# 泊発電所の基準津波に関するコメント回答

平成26年5月1日  
北海道電力株式会社

# ヒアリング・審査会合における指摘事項

## 検討方針

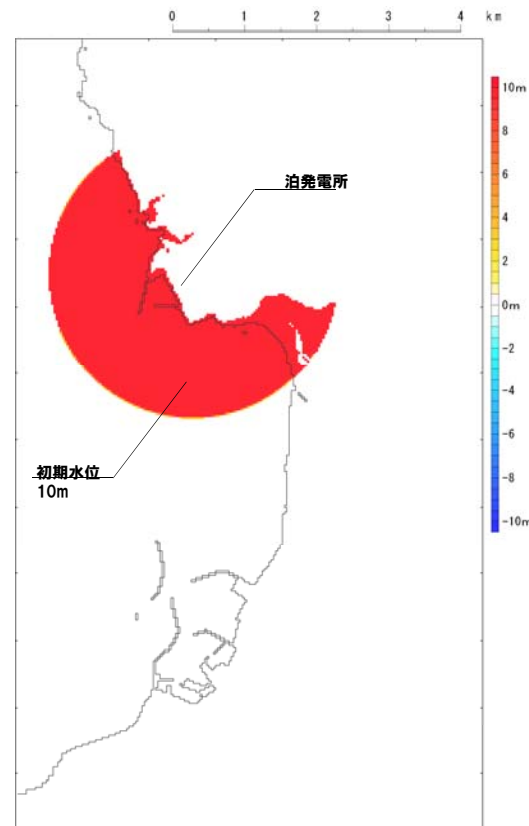
No	指摘事項
1	発電所近傍に波源を設定した場合の海域への伝播特性について分析すること。

- 発電所を津波波源と仮定した場合の数値シミュレーションにより、大局的な伝播特性の把握を行った。
- 下図のとおり、津波波源として敷地に接する前面海域の半径約2kmの範囲に、一律10mの初期水位を与えた。
